REPÚBLICA DE CHILE  
DIRECCIÓN REGIONAL  
SERVICIO DE EVALUACIÓN AMBIENTAL  
REGIÓN DE ATACAMA

RESUELVE CONSULTA DE PERTINENCIA DE  
INGRESO AL SEIA, PROYECTO "OPTIMIZACIÓN  
PROYECTO FOTOVOLTAICO SOL DE VARAS".

116

10 OCT 2019

Figura 1 layout Original Aprobado por RCA N° 192/2014

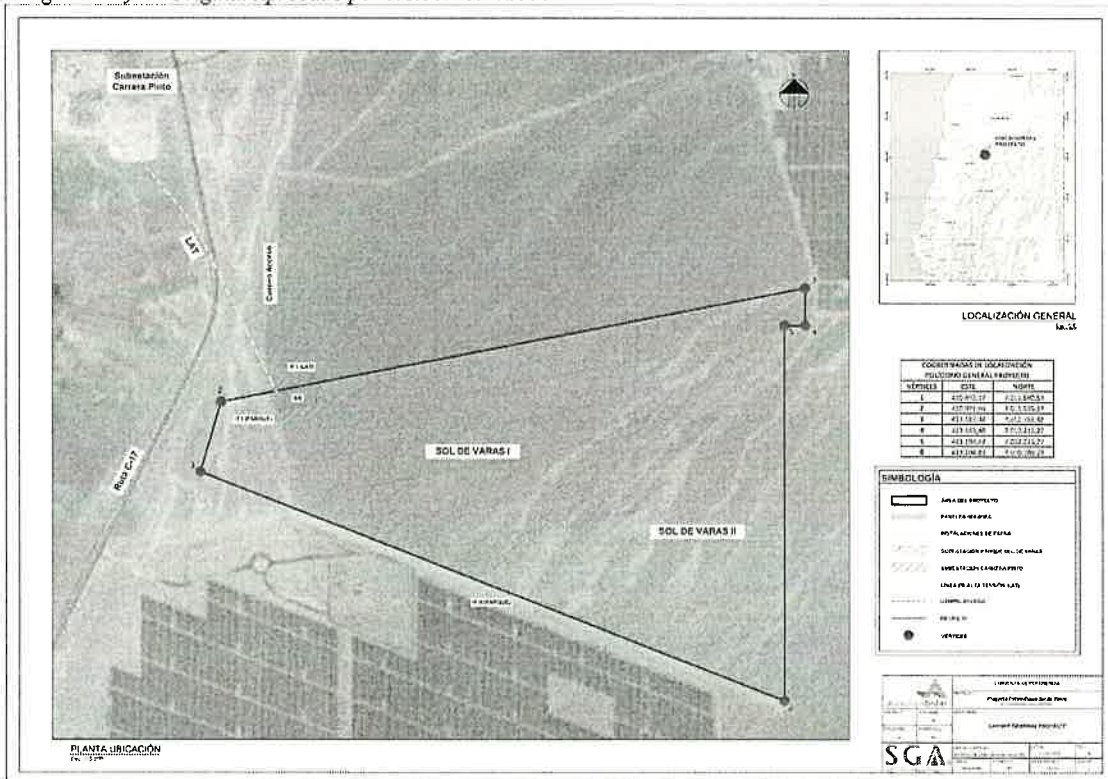
- **Actualización del layout del Proyecto (Redistribución y relocalización de las instalaciones temporales y de carácter permanente):** El Proyecto fue aprobado con la distribución señalada en la Figura 1. Al redistribuir los paneles producto del cambio de modelo y de la actualización de los eventuales escurrimientos

superficiales, las instalaciones temporales y definitivas requieren de ajustes en cuanto a su ubicación al interior del parque fotovoltaico, los cuales se indican en la Figura 2.

Así, los principales cambios están asociados a las instalaciones temporales, donde se establecerá sólo una instalación de faena para la construcción del Proyecto, relocalizada al interior del parque fotovoltaico y, en cuanto a las instalaciones permanentes, se contempla el traslado hacia el sur de su ubicación original, aunque al interior del área evaluada ambientalmente (sala de control, centro de seccionamiento y sala eléctrica).

Figura 5. Propuesta de Puesta en valor Ferrocarril Longitudinal Nortino.

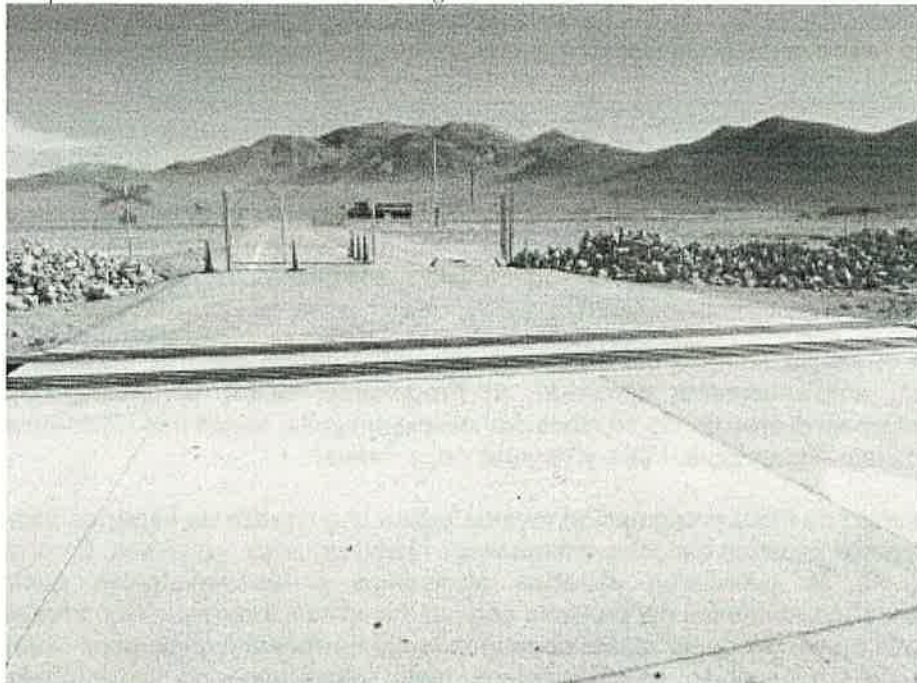
Respecto del Ferrocarril Longitudinal Norte, el Proponente indica que realizará una puesta en valor de éste, tal como ha sido realizada por un Proyecto Fotovoltaico Vecino, como se indica en la siguiente fotografía.
